ZDP.3431.ZP.1.2018.JA

„ZAKUP I DOSTAWA FABRYCZNIE NOWEGO CIĄGNIKA”

informuje, iż do ww. postępowania zostały złożone zapytania

W załączeniu schemat mocowania obciążników

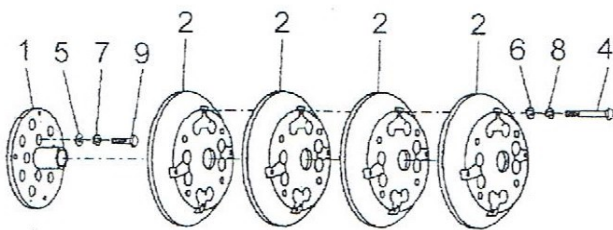
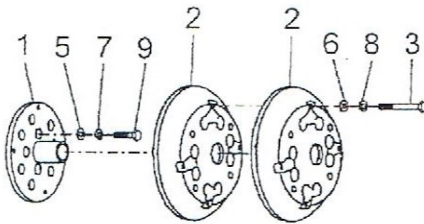
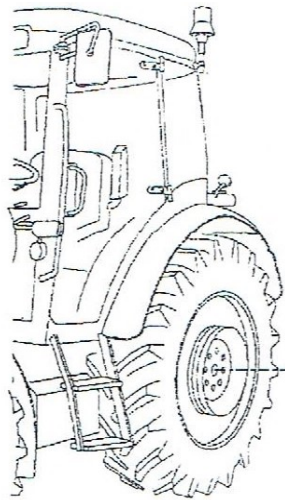
Czy obciążniki kół tylnych mogą mieć maksymalnie 135 kg na każde koło (czyli na tylne koła ciągnika w sumie 270 kg). Obciążniki mocowane do wałów koła za pośrednictwem grzybka o wadze 15 kg, mocowane wg schematu dołączonego do zapytania (w załączeniu ogłoszenia). Konstrukcja umożliwi stosowanie stopniowania wagi obciążników po 30 kg każdy, co jest optymalne ze względu na montaż i demontaż przez pracowników.

„Zamawiający dopuszcza dla obciążenia pełnej osi kół tylnych obciążniki o ogólnej wadze od 150 ÷ 270 kg mocowane do wałów koła za pośrednictwem grzybka o konstrukcji umożliwiającej stosowanie stopniowania wagi obciążników do 50 kg każdy.”

Odnosząc się do schematu załączonego do zapytania Zamawiający informuje, że dopuszcza konstrukcje umożliwiającą stosowanie stopniowania wagi obciążników po 30 kg każdy.
